**COMMISSION RÉGIONALE DE LA MOBILITÉ
GEWESTELIJKE MOBILITEITSCOMMISSIE**

**AVIS SUR LE
PLAN D'AMENAGEMENT DIRECTEUR
PAD JOSAPHAT**

Demandeur	Gouvernement de la Région de Bruxelles-Capitale, conformément à l'article 30/5 §1 du CoBAT
Demande reçue le	18/10/2021
Exposé	04/10/21 par M. Thomas Van Den Boogaerde, Perspective Brussels.
Document transmis	Le projet de Plan d'Aménagement Directeur (PAD), le Rapport sur les Incidences Environnementales (RIE) ; le résumé non technique (RNT) du RIE ; l'arrêté du Gouvernement de la Région de Bruxelles-Capitale adoptant le projet de Plan d'Aménagement Directeur « Josaphat ». Présentation à la CRM du 04/10/21
Avis adopté par la Commission Régionale de la Mobilité le	25/10/2021

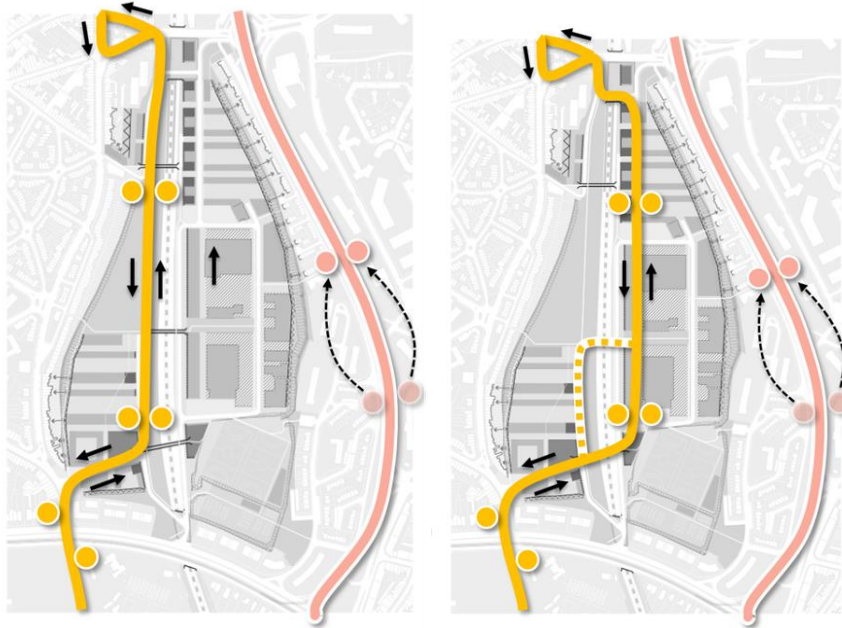
Le projet de PAD propose de créer un arrêt de tram supplémentaire sur le boulevard Léopold III, établissant entre les arrêts les inter-distances suivantes: 500m entre Léopold III/Pentathlon, 250 m entre Pentathlon et l'arrêt supplémentaire et 450m entre l'arrêt supplémentaire/Evere Shopping. Pour la STIB, la desserte en tram (et les perspectives de croissance des fréquences de la ligne 62, une fois l'extension de la ligne vers Zaventem réalisée) ne justifie pas l'ajout d'un nouvel arrêt sur le boulevard Léopold III, qui serait localisé à seulement 250m de l'arrêt Pentathlon, ce qui est une inter-distance entre arrêts bien trop courte. Le déplacement de l'arrêt de tram Pentathlon (et non la création d'un arrêt de tram supplémentaire) était une des recommandations de l'EI réalisée en 2015, alors que le projet de PAD à analyser était plus dense en tout aspect (nombre de logements, ...).

La Commission demande de déplacer l'arrêt de Tram Pentathlon en direction de l'arrêt Evere Shopping, de manière à le positionner au plus près de la nouvelle voirie reliant le site Josaphat au Boulevard, selon les schémas ci-dessous.
